改善箇所説明図

12V バッテリー充電用リアケーブル

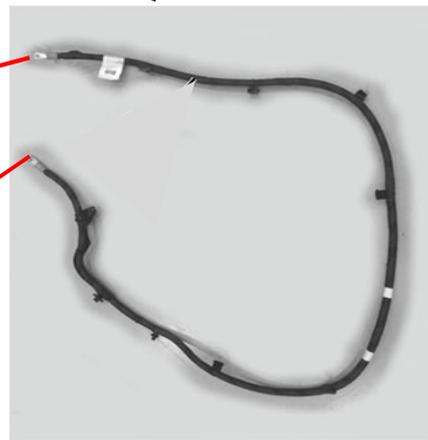
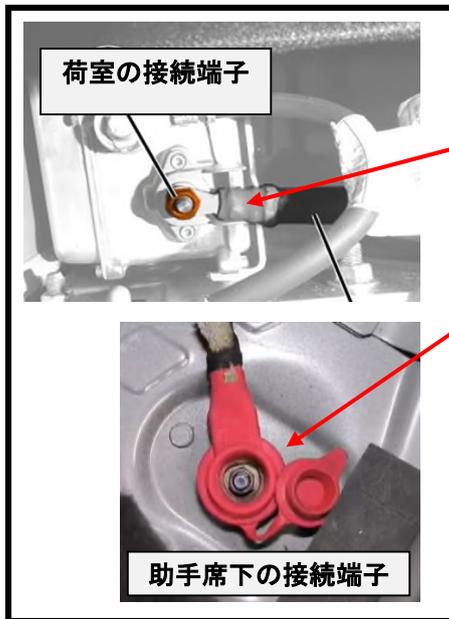
基準不適合部位

12V バッテリー充電用リアケーブルにおいて、製造工程が不適切なため、接続端子の締め付けが不十分なものがある。そのため、12V バッテリーへの充電が行われず、走行中にエンジンが停止するおそれがある。また、助手席下の接続端子が過熱し、端子カバー及び周辺部位が溶損するおそれがある。

改善の内容

全車両、12V バッテリー充電用リアケーブルの接続端子の取付ナットを規定トルクで締め付ける。また、助手席下の接続端子のカバーを点検し、焼けた痕跡がある場合は、12V バッテリー充電用リアケーブルを新品に交換する。
